改善箇所説明図

改善内容

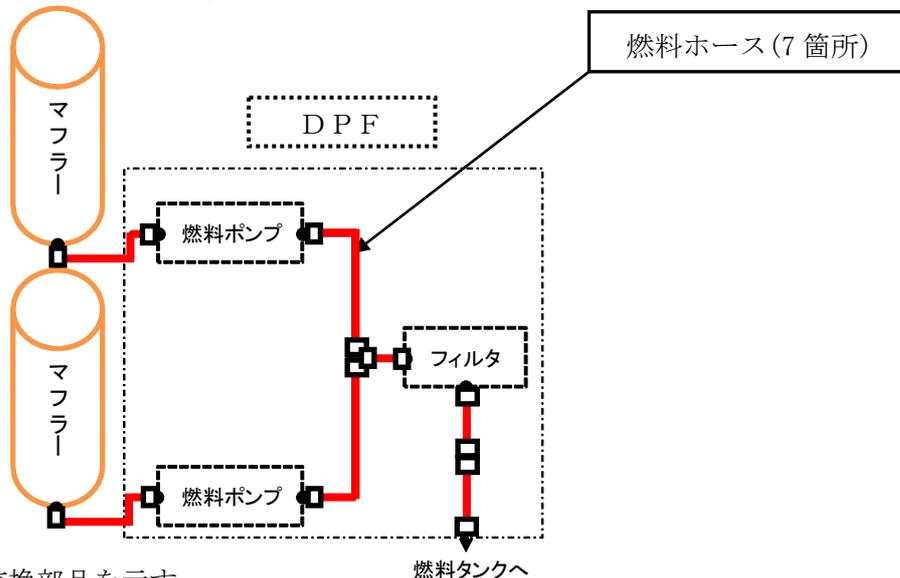
クレーン用台車の一酸化炭素等発散防止装置において、DPF（粒子状物質除去フィルタ）に軽油を送るホースの耐オゾン性が不足している。そのため、当該ホースが早期に劣化して亀裂が生じ、燃料が漏れ、DPFへの燃料供給ができず、堆積したススの燃焼ができなくなる。

全車両、ホースを対策品に交換する。

識別：交換したホースの外観により識別する。
